<p>STUDIO DI IMPATTO AMBIENTALE</p> <p>Disattivazione dell’Impianto Ispra1 – Fase I (ID_VIP_8108)</p> <p>Nota tecnica di risposta alla richiesta integrazioni</p>	<p>ELABORATO NPVA01973</p> <p>REVISIONE 00</p>
--	--

La Commissione Tecnica di verifica dell’impatto ambientale - VIA e VAS con nota prot. CTVA/4827 del 13/07/2022, ha inviato una richiesta di integrazioni, da produrre entro 20 giorni naturali e consecutivi alla data del sopracitato protocollo.

Il presente documento rappresenta pertanto la risposta alla richiesta integrazioni della Commissione Tecnica, comprensiva di:

Figura 7-2 - Altimetria. In nero i confini del JRC; in rosso l’area di competenza SOGIN

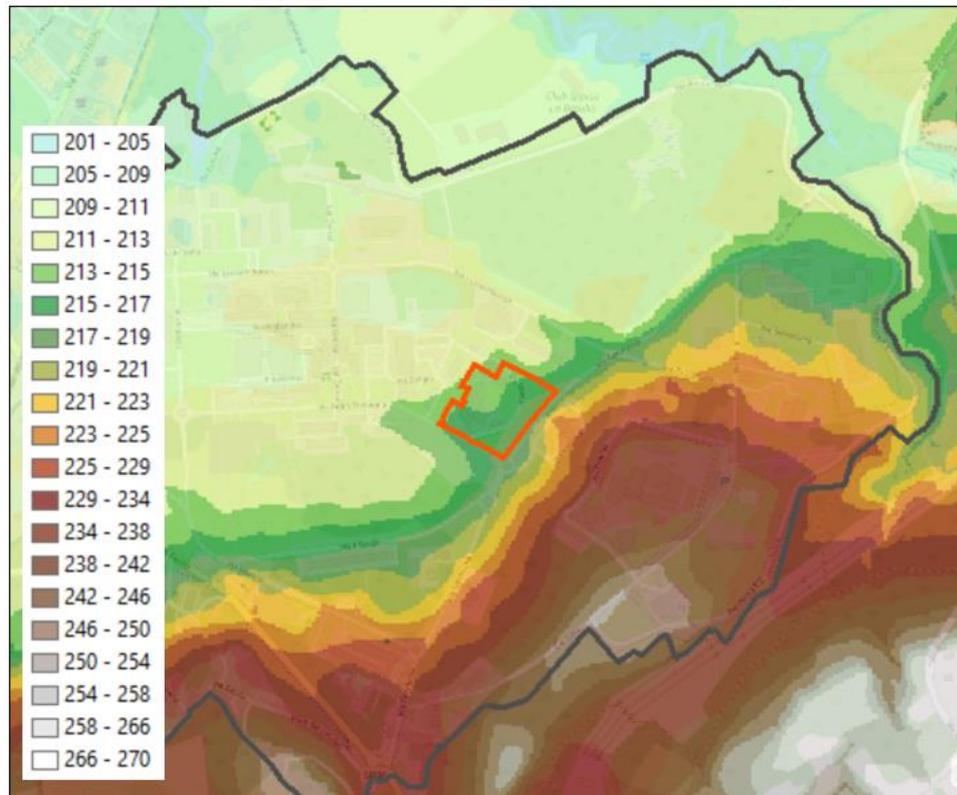
Si ritiene necessario produrre la trattazione sulle misure da attuare in corso d’opera e/o post-operam al fine di evitare i suddetti fenomeni e sulle eventuali analisi di stabilità al fine di identificare una zona da non destinare ad area di deposito materiali/rifiuti o ad area di transito di mezzi pesanti. Si tratti anche la compatibilità tra le opere di demolizione degli edifici (comprese le fondazioni) e la stabilità, in condizioni statiche e dinamiche, dei fronti di scavo generati. Si discuta infine se sussistono le condizioni (stagione, profondità massime degli scavi previsti, tipo di terreno) che possano generare instabilità del fondo di scavo per risposta non drenata, sifonamento e/o sollevamento.

Come si evince dalla figura 7.2, le zone interne al sito Ispra1 non sono a monte delle richiamate zone con elevata pendenza, ma a valle. Inoltre, le aree a maggiori pendenze evidenziate dall’elaborazione del DEM della Regione Lombardia (figura 7-3 del SIA) riguardano le scarpate bordanti le strade interne al JRC.

I fronti di scavo attesi per la realizzazione delle opere di Fase I non superano il metro (solo la trincea per il rifacimento della rete di drenaggio acque, avrà profondità massima 2,30 m). Non si ritiene quindi ragionevole ipotizzare fenomeni significativi di instabilità dei fronti.
